設認（伊方発電所第3号機 B型燃料集合体）添付書類二	設工認（伊方発電所第3号機 B型燃料集合体）資料7	備考
<p><math>C_L</math>: Loschmidt 数 <math>2.687 \times 10^{19}</math> 分子/cm<sup>3</sup>(標準状態)</p> <p>生成ガスは、XeとKrについて計算する。これらに対しては <math>n=1</math>である。</p> <p>また、関数 <math>K</math>は以下のように表す。</p> <p><math>K = K_1 \cdot K_2 \cdot K_3</math></p> <p><math>K_1</math>: 粒界に沿った気泡の成長や集積で、オープンボロシティにつながる経路の生成を考慮した温度に依存する拡散項</p> <p><math>K_1 = f_1(T)</math></p> <p><math>K_2</math>: 温度、燃焼度の関数として燃焼度増加によるFPガス放出の増加を表す拡散項</p> <p><math>K_2 = f_2(Bu, T)</math></p> <p><math>K_3</math>: オープンボロシティがFPガスの放出経路となることを考慮した拡散項。オープンボロシティは燃焼度により変化するので、初期オープンボロシティの割合と燃焼度の関数としている。</p> <p><math>K_3 = f_3(P_{op}, Bu)</math></p> <p><math>P_{op}</math>: 初期オープンボロシティの割合</p> <p>なお、添付書類一で述べたように、ガドリニア混合二酸化ウランペレットのFPガス放出特性は二酸化ウランペレットと同等であることから、ガドリニア混合二酸化ウランペレットのFPガス放出モデルは二酸化ウランペレットと同一のモデルとしている。</p>	<p><math>C_L</math>: Loschmidt 数 <math>2.687 \times 10^{19}</math> 分子/cm<sup>3</sup>(標準状態)</p> <p>生成ガスは Xe と Kr について計算する。これらに対しては <math>n=1</math>である。</p> <p>また、関数 <math>K</math>は以下のように表す。</p> <p><math>K = K_1 \cdot K_2 \cdot K_3</math> ..... (3-34)</p> <p><math>K_1</math>: 粒界に沿った気泡の成長や集積で、オープンボロシティにつながる経路の生成を考慮した温度に依存する拡散項</p> <p><math>K_1 = f_1(T)</math></p> <p><math>K_2</math>

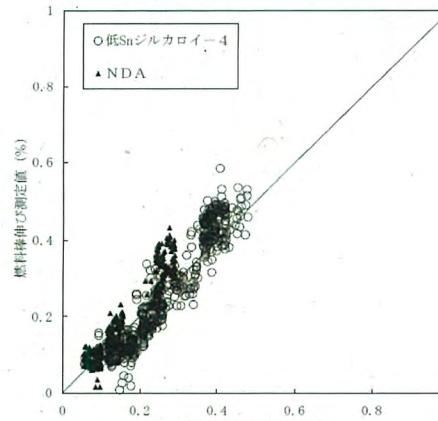
体裁統一に合わせ第2-2表の注釈を削除したものの、高燃焼度用FPACコードの実証に使用したデータは変更していない。

第3-20図 被覆管の応力評価における設計基準

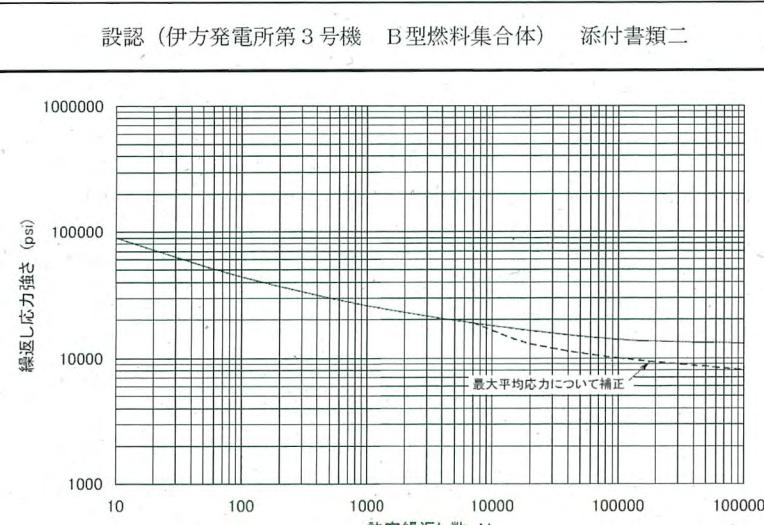
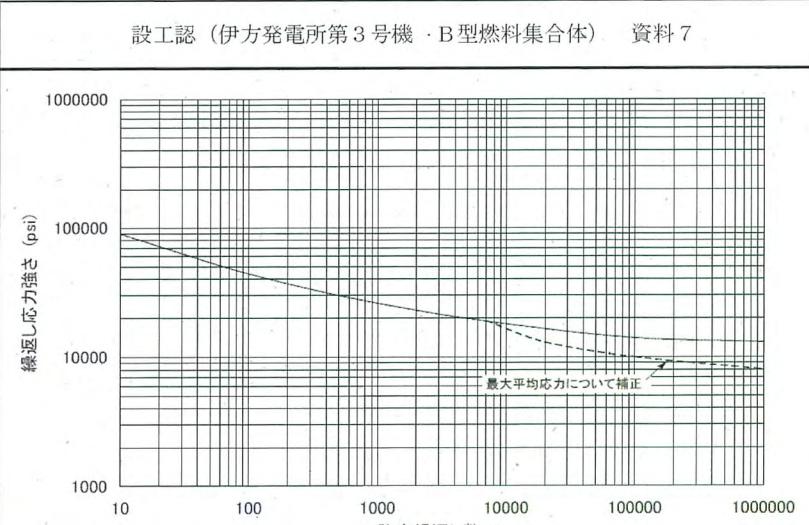
設認（伊方発電所第3号機 B型燃料集合体）添付書類二	設工認（伊方発電所第3号機 B型燃料集合体）資料7	備考
	 <p>(濃縮度 4.8wt%)</p>  <p>(濃縮度 4.1wt%)</p> <p>第3-21図 (1) 被覆管の応力履歴（運転時の異常な過渡変化時）      (二酸化ウラン燃料棒)</p>	<p>体裁をA型設認に統一      A型設認添付書類二 図3-22</p> <p>本内容については新たに評価し直したものではなく、応力評価結果について、第3-7表に加え応力履歴として今回新規に追加したもの</p>

第3-29図 (1) 被覆管の出力ランプ試験結果  
 (最大線出力密度が最大の場合の出力変化)

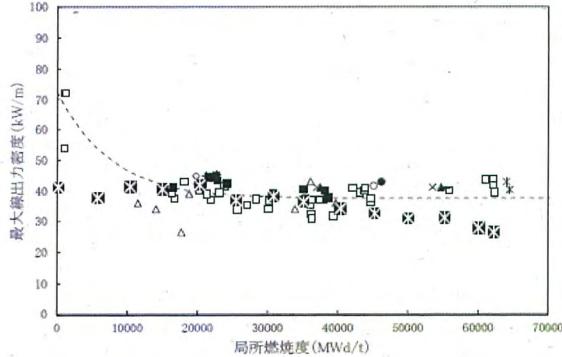
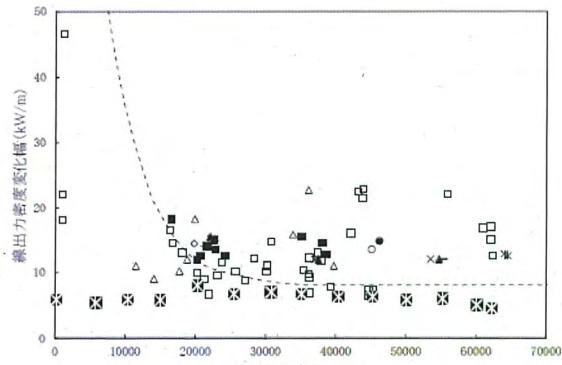
設認（伊方発電所第3号機 B型燃料集合体）添付書類二	設工認（伊方発電所第3号機 B型燃料集合体）資料7	備考
	<p>----- PCI破損しきい値        ■ 従来Snジルカロイ-4 : 破損        ○ 抵Snジルカロイ-4-RT : 非破損        □ 低Snジルカロイ-4 : 非破損        ▲ NDA-RT : 非破損        ● NDA-RT : 破損        ☐ 高燃焼度炉心における出力変化</p>  	<p>体裁をA型設認に統一        A型設認添付書類二 図3-35</p> <p>本内容については、設認添付書類一 第1-27図に、高燃焼度炉心において出力変化させたときのプロットを追加したもの</p>
